KZP-271-PN-6/2024

Rozbudowa instalacji waloryzacji żużla w Zakładzie Termicznego Przekształcania Odpadów w Krakowie

WYJAŚNIENIE TREŚCI SPECYFIKACJI WARUNKÓW ZAMÓWIENIA

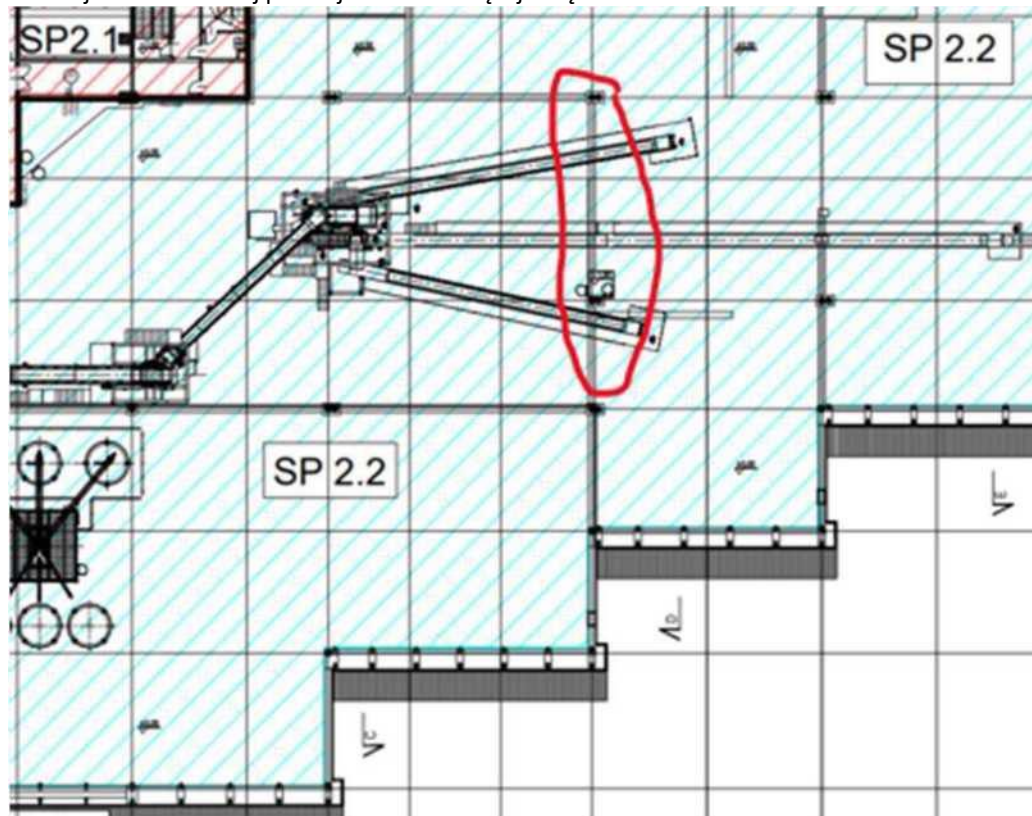
Pytanie nr 44

Na str. 93 PFU w opisie wymagań dla przenośników taśmowych Zamawiający wskazuje rodzaj taśmy, która powinna zostać zastosowana: „taśma przenośnikowa wielowarstwowa wykonana z materiału: poliestrowo-poliamidowy EP ze zbrojeniem metalowym, o minimalnej wytrzymałości wytrzymałość na rozrywanie równej 400 N/mm, olejo- i tłuszczoodpornego o grubości min. 8 mm w wykonaniu gładkim”. Prosimy o dopuszczenie

zastosowania taśmy wielowarstwowej EP/400/3, która nie posiada zbrojenia metalowego. Dobór taśmy powinien być zapewniony przez wykonawcę, producenta prętośników i musi być ona dobrana do konstrukcji prętośnika krężnikowego, trójrolkowego. Prośbę o umożliwienie doboru odpowiedniej taśmy dostosowanej do konstrukcji prętośnika, jak i rodzaju transportowanego materiału (w tym przypadku żużla o podanych przez Zamawiającego parametrach) kierujemy jako wykonawca i producent prętośników, które zostały przez nas zastosowane w wielu projektach i instalacjach przetwarzania i żużla i odzysku metali. Prosimy o wyrażenie zgody na przedstawione rozwiązanie.

Zamawiający nie dopuszcza zmiany.
